Avis délibéré de la mission régionale d'autorité environnementale sur le projet de tramway T10, porté par Sytral Mobilités, sur les communes de Vénissieux, Saint-Fons et Lyon 7 (69)

Avis n° 2022-ARA-AP-1413

Avis délibéré le 11 octobre 2022

Figure 2: Itinéraires étudiés lors de l'étude d'opportunité – Source : étude d'impact

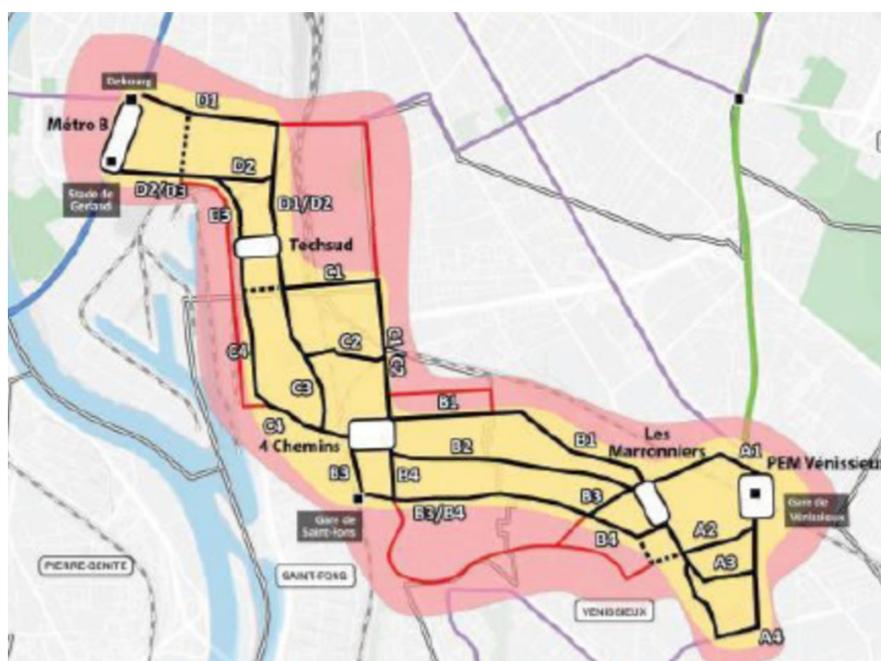
Le choix d'écarter la variante B3 desservant la gare de Saint-Fons est justifié « *en termes de temps de parcours, de potentiel de desserte, de maillage structurant transports en commun et cycles offerts* ». Par rapport aux autres, ce tracé n'est plus long que de 360 m : une information précise sur la réduction du temps de parcours aurait été nécessaire.

En effet, le PDU 2017-2030 mentionne le pôle d'échange multimodal à Saint-Fons (page 59 du PDU), comme pôle de rabattement pour les voitures, à réguler, et une accessibilité tous modes à améliorer. Le renforcement de la gare de Saint-Fons (attractivité et connexion) est ainsi a priori remis en question par ce choix de ne pas la desservir par le T10 .

L'Autorité environnementale recommande de présenter les temps de parcours respectifs des variantes B2 et B3, de développer et présenter l'ensemble des raisons ayant conduit à écarter la desserte de la gare de Saint-Fons, et de présenter les mesures prises pour renforcer la connexion (modes doux) entre ces deux lignes fortes de transport en commun du territoire qui est affichée comme un des objectifs du projet.
